**Avis délibéré de l’Autorité environnementale
sur le TZen5, transport commun en site propre
sur les communes de Paris, Ivry-sur-Seine,
Vitry-sur-Seine et Choisy-le-Roi (75, 94)**

Actualisation de l’avis du 8 janvier 2016

n°Ae : 2021-94

Avis délibéré n° 2021-94 adopté lors de la séance du 3 novembre 2021

Figure 1 – Localisation du projet et correspondances avec les transports publics alentour (Source : site internet du projet)

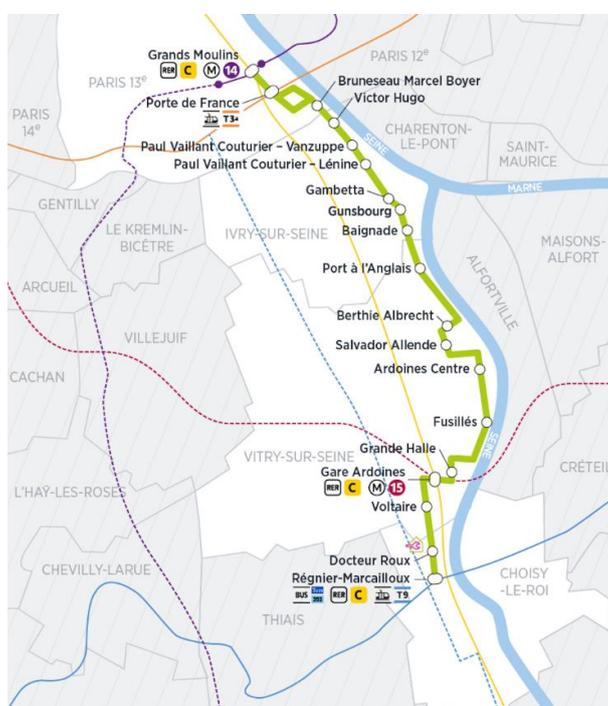
L'offre existante de transports en commun (cf. figure 1) du secteur d'étude, principalement orientée nord-sud, comme le TZen5, comprend le RER C (5 gares), la ligne 14 (au terminus nord), le tramway T3a (Paris 13) et la ligne de bus en site propre TVM (Trans Val-de-Marne⁶) à Choisy-le-Roi. Le dossier mentionne également la ligne 6 du métro, plus éloignée du TZen5. Une ligne de bus provisoire (25) préfigure actuellement partiellement le trajet du TZen5⁷. Le dossier n'en fait pas mention. Il a été indiqué oralement aux rapporteurs que la mise en service du TZen5 aurait

L'Ae recommande d'explicitier les conséquences de la mise en service du TZen5 pour les lignes de bus existantes, notamment quand elles se traduisent par des pertes de correspondance directe et de reconsidérer les choix d'implantation des terminus.

Figure 4 – Itinéraires cyclables prévus ou existants le long du tracé (Source : dossier)

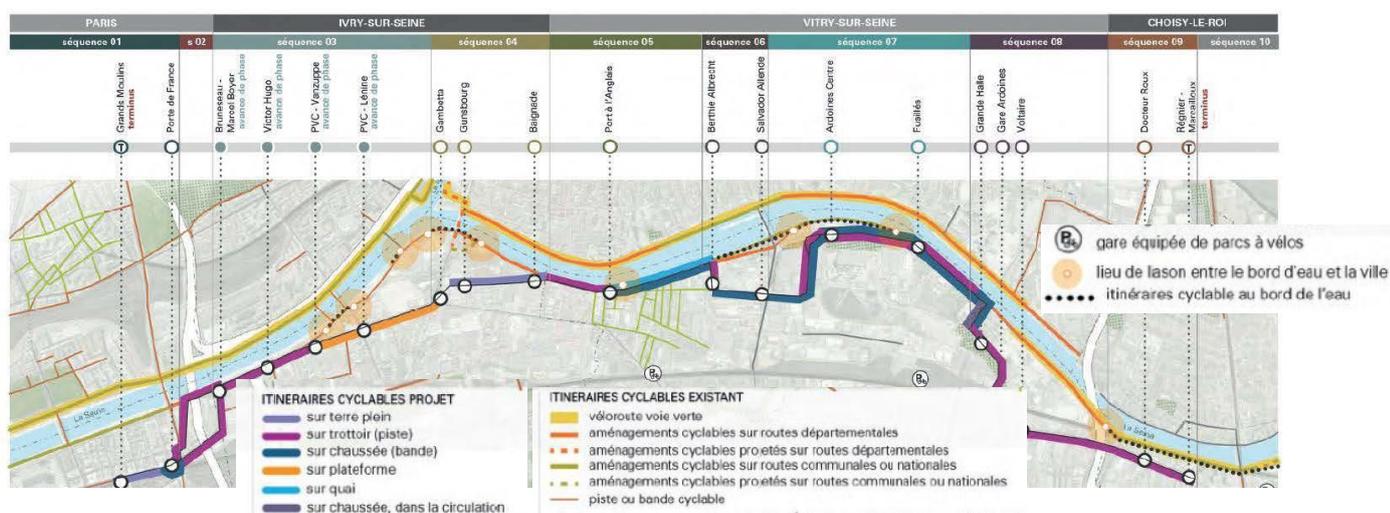
et le Département du Val-de-Marne. Les différents types en sont cartographiés sans préciser ce qui a été réalisé et ce qui reste à faire ni leurs caractéristiques. Leur continuité est à peu près assurée (le dossier fait état de points noirs résiduels) mais leur confort suppose sur plusieurs tronçons une fréquentation limitée¹⁹. Leur format a pour partie changé depuis l'élaboration du dossier. À chaque station, six arceaux vélos sont prévus et des abris fermés sécurisés seront proposés aux deux terminus. Tous ces éléments devraient être actualisés et adaptés à la fréquentation souhaitée à terme.

L'Ae recommande d'apprécier la commodité d'accès effective des stations compte tenu des éventuels obstacles afin d'y remédier par des adaptations aux opérations en cours, de décrire précisément les aménagements piétons et cyclables en projet et de documenter les hypothèses de transfert modal utilisées.
